CONSIDERAÇÕES ACERCA DOS QUESTIONAMENTOS REALIZADOS PELA COMISSÃO DE ELABORAÇÃO DO PLANO DE MOBILIDADE URBANA DE SÃO MIGUEL DO OESTE SOBRE O PLANO DE AÇÕES ESTRATÉGICAS.

No dia 10 de julho de 2026, foi encaminhado à equipe técnica do CINCATARINA um conjunto de questionamentos sobre o Plano de Ações Estratégicas, documento que faz parte do processo de Elaboração do Plano de Mobilidade Urbana de São Miguel do Oeste - SC.

3.2.2. Diretrizes

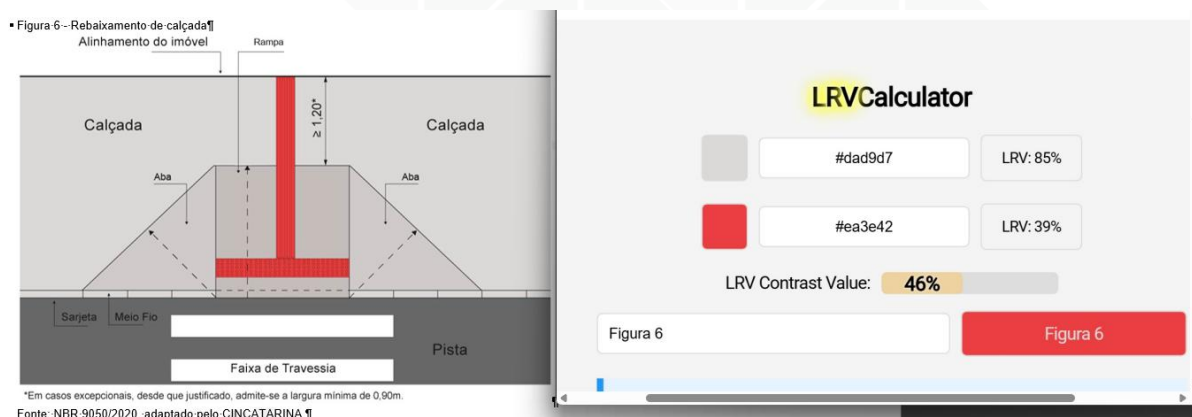
Comissão: Obs.: Em todas as figuras deste documento, a sinalização tátil (direcional e de alerta) indicada nas calçadas, deve ter contraste com o piso adjacente. Ou seja, a cor vermelha, representada na sinalização tátil não possui contraste visual com a cor da pavimentação representada na respectiva calçada.

CINCATARINA: Conforme a ABNT NBR 16537:2024, a sinalização tátil deve ser detectável por meio do contraste de luminância, sendo exigida uma diferença mínima de 30 pontos entre a sinalização tátil e a superfície adjacente. Embora a norma apresente exemplos de combinações de cores que podem proporcionar contraste

adequado, destaca-se que a verificação da conformidade deve ser realizada caso a caso, uma vez que o atendimento ao requisito depende das características dos materiais efetivamente empregados, especialmente de seus valores de refletância luminosa (LRV).

Quanto às figuras constantes no documento, esclarece-se que possuem caráter meramente ilustrativo, tendo por finalidade auxiliar na compreensão das soluções apresentadas. A execução da infraestrutura deverá observar os critérios e requisitos estabelecidos nas normas técnicas aplicáveis, em especial aqueles relacionados ao contraste de luminância.

Como forma de exemplificar a importância da análise individualizada dos elementos, foi realizada uma estimativa do LRV das cores utilizadas nas ilustrações, mediante conversão dos respectivos valores de RGB. O resultado obtido indica uma diferença de 46 pontos de LRV entre o piso tátil e a superfície adjacente, valor superior ao mínimo de 30 pontos estabelecido pela ABNT NBR 16537:2024.

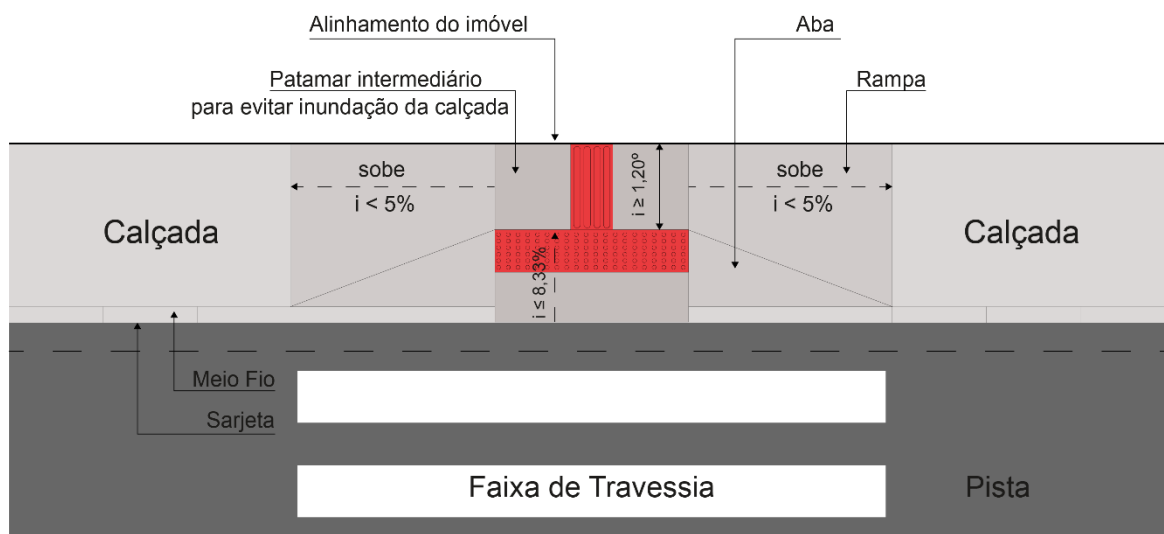
Comissão: Prever correção gramatical da palavra “patamar”.

CINCATARINA: Adequado conforme solicitação.

3.2.2.5.2. Mesas e assentos

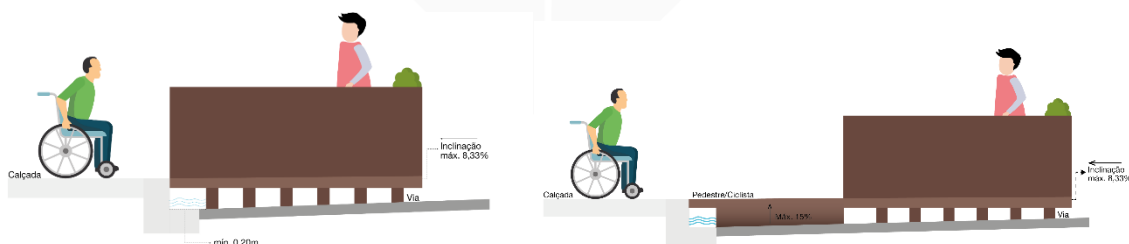
Comissão: módulo de referência sem interferir na faixa livre de circulação, como...

CINCATARINA: Adequado conforme solicitação.

3.3. BICICLETA - 3.3.2. Diretrizes

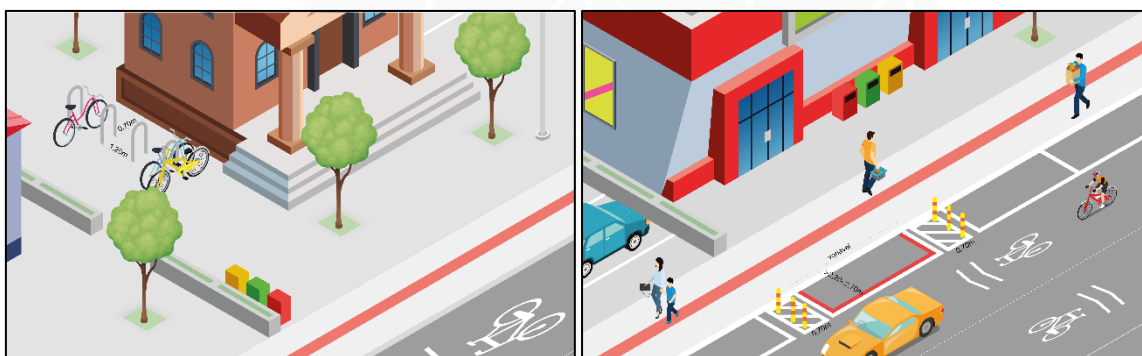
Comissão: Verificar conexão da frase.

CINCATARINA: Adequado conforme solicitação.

“De modo a direcionar a aplicação das diretrizes existentes na Resolução n.º 973/2022 do CONTRAN frente às diferentes situações que o município ~~poderá~~ ~~possa~~ encontrar ~~na~~ ~~durante as~~ etapas de projeto e posterior ~~execução~~ ~~implantação~~ da rede cicloviária, ~~apresentando-se referências que norteiam~~ ~~norteando~~ possíveis soluções projetuais. ~~Nesse contexto, a~~ **A Erro! Fonte de referência não encontrada.** apresenta um modelo de ciclofaixa bidirecional com dimensionamento mínimo, ~~além da~~ e largura útil recomendada ~~pela,~~ ~~previsto na~~ resolução supracitada, bem como a correta sinalização horizontal. ~~Os mesmos critérios de~~ ~~Este~~ dimensionamento e sinalização ~~também~~ se aplicam ~~também~~ para ciclovias, ~~conforme ilustrado na~~ ~~como mostra a~~ **Erro! Fonte de referência não encontrada..”**

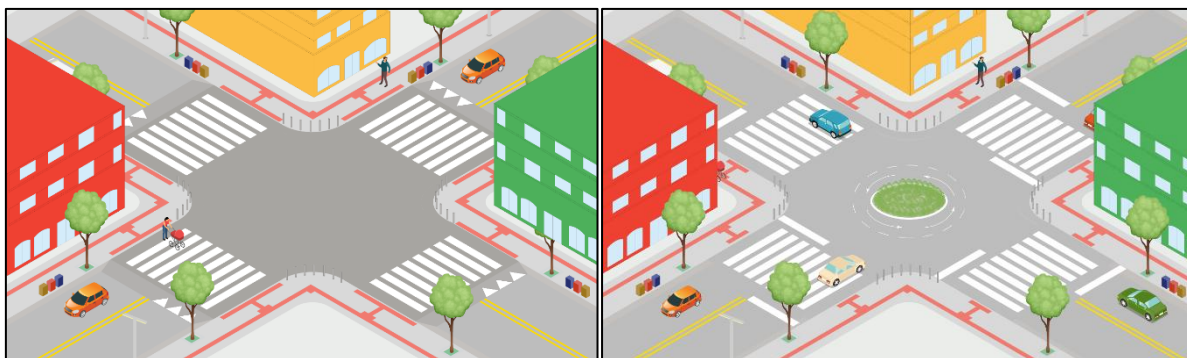
Comissão: OBS.: Esta figura poderia ser inserida após o tópico sobre platôs e interseções elevadas, por apresentar um exemplo de aplicação desse dispositivo.

Além disso, observa-se que, em um dos lados da calçada, a sinalização tátil não está sendo direcionada para o referido platô.

CINCATARINA: O dispositivo foi inserido vinculado a ondulações transversais e travessia elevada para travessia de pedestres por exemplificar a implantação de uma travessia elevada.

Com relação a sinalização tátil, ela foi adequada conforme solicitado.

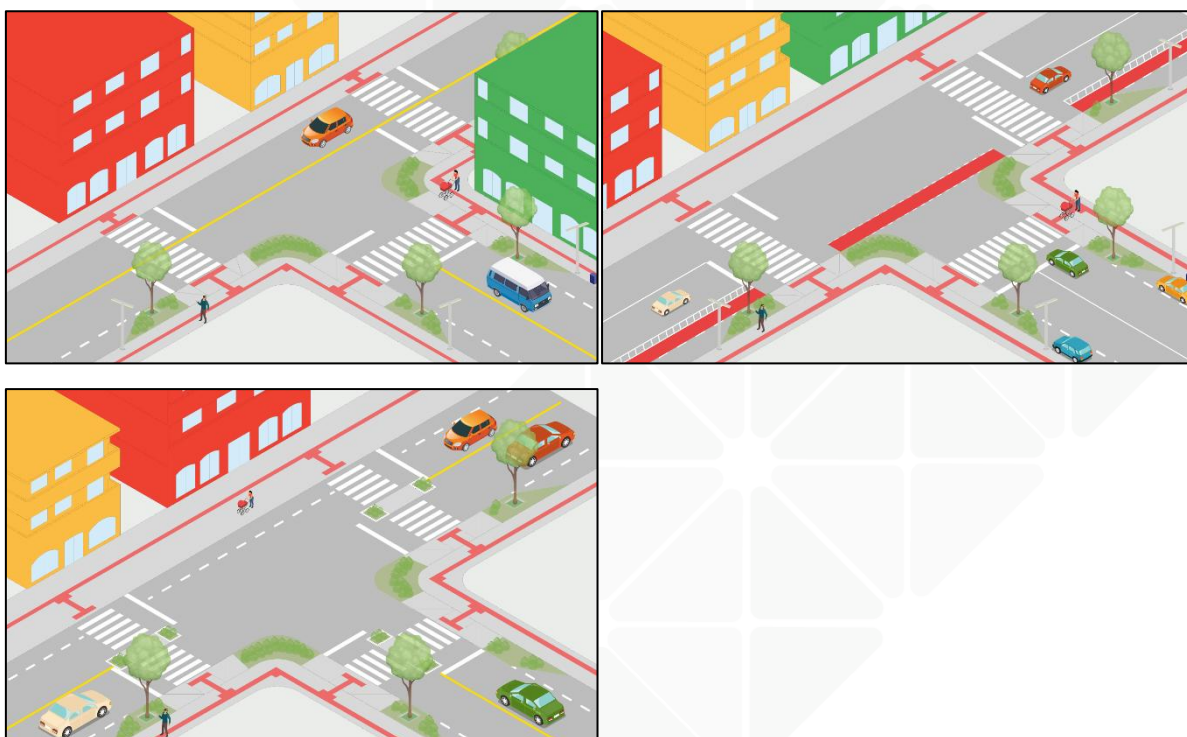
Comissão: Na calçada oposta às duas esquinas com extensão de meio-fio, a sinalização tátil direcional não está sendo direcionada para a travessia de pedestres. Além disso, nas duas esquinas em que se aplica a extensão de meio-fio, não consta a sinalização tátil de alerta no encontro das duas faixas direcionais. Adequar conforme o disposto no item 7.4.3 da NBR 16537/2024.

CINCATARINA: Adequado conforme solicitação.
